RAADSINFORMATIEBRIEF – Nr. 2023-019

Datum 7 maart 2023
Zaaknummer Z/23/440980 /ADV/23/1146224
Onderwerp Aanpassingen inrichting voorterrein Turmac Cultuur Fabriek
Portefeuillehouder T. Albers

Project:
Voorterrein BAT

Onderdeel:
Aanpassen padvast naar elementen

1	1146605	Tekening maatregelen voorterrein
---	---------	----------------------------------

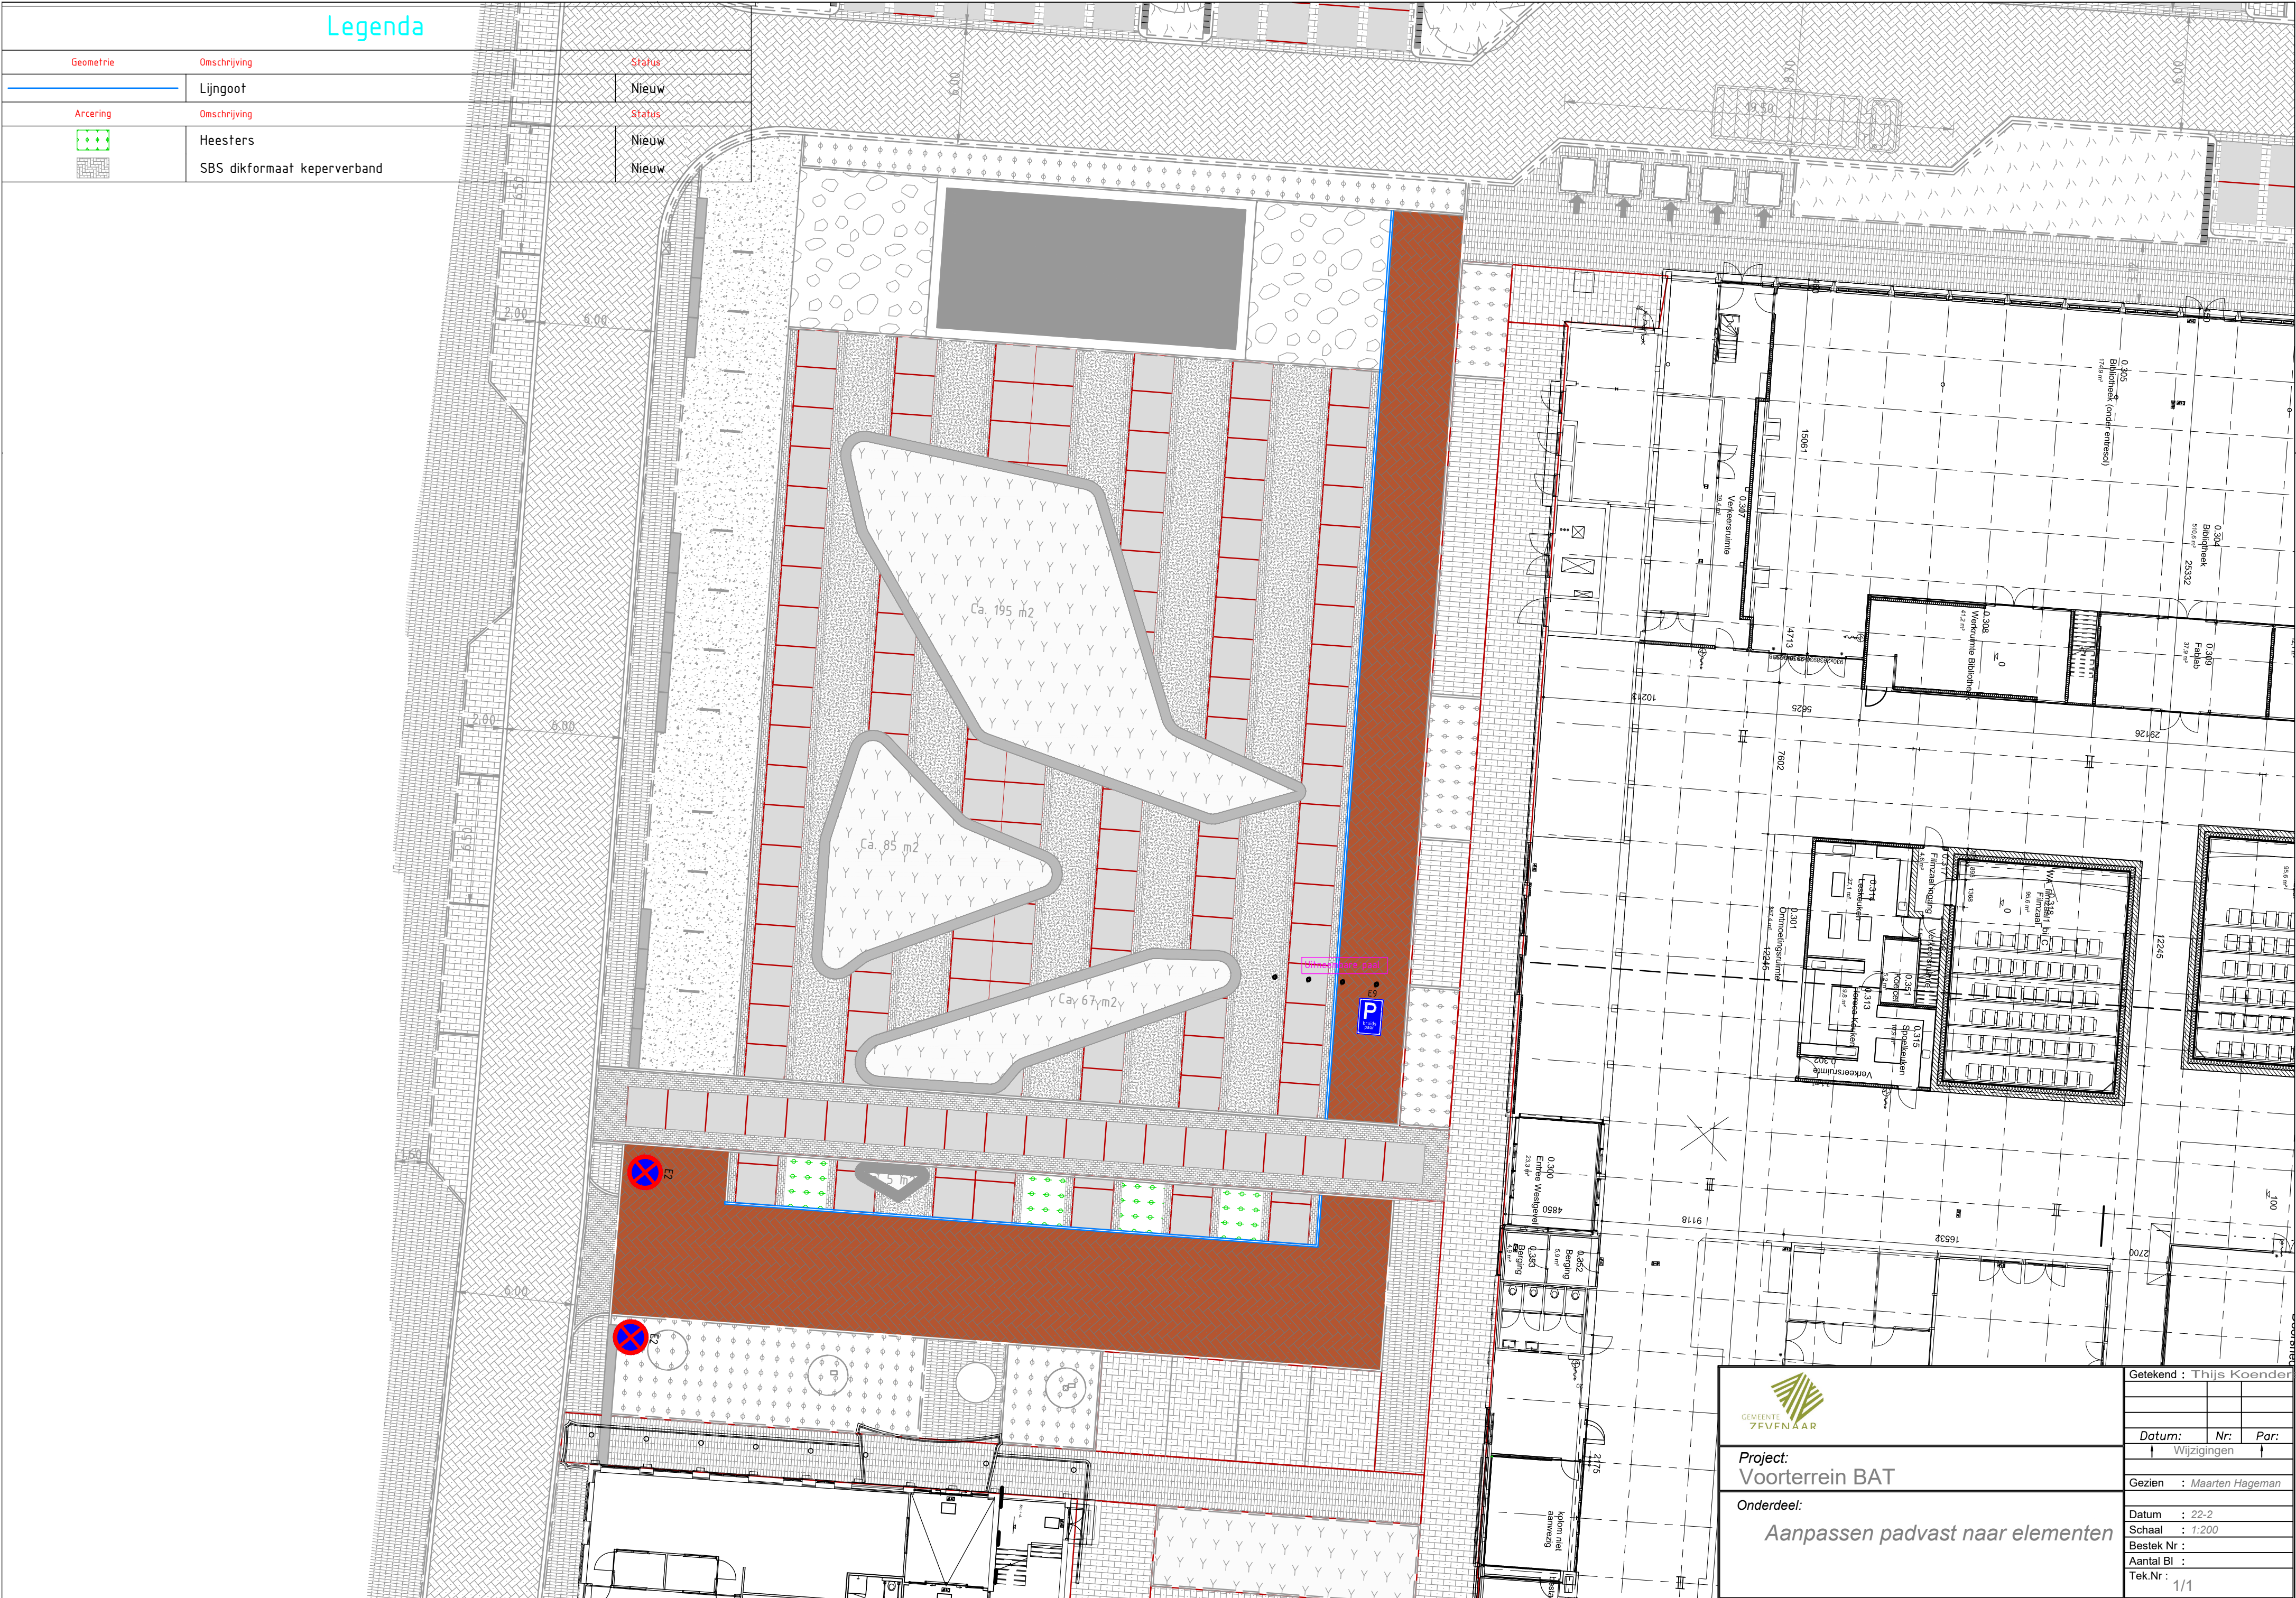
- a. het weggedeelte naast de hoofdingang naar de Turmac Cultuur Fabriek afsluiten met uitneembare paaltjes (het gedeelte dat nu nog met hekken wordt afgezet).
- b. de toegangsweg langs het gemeentekantoor en de rijbaan voor het TCF tot aan de sluitzegel met klinkers verharden. Het hemelwater wordt afgevoerd via lijngoten;
- c. het instellen van een stopverbod om effectief tegen het laden en lossen en kort parkeren op het terrein te kunnen handhaven;
- d. het aanbrengen van definitieve bebording op het terrein en de verwijzing naar het terrein.
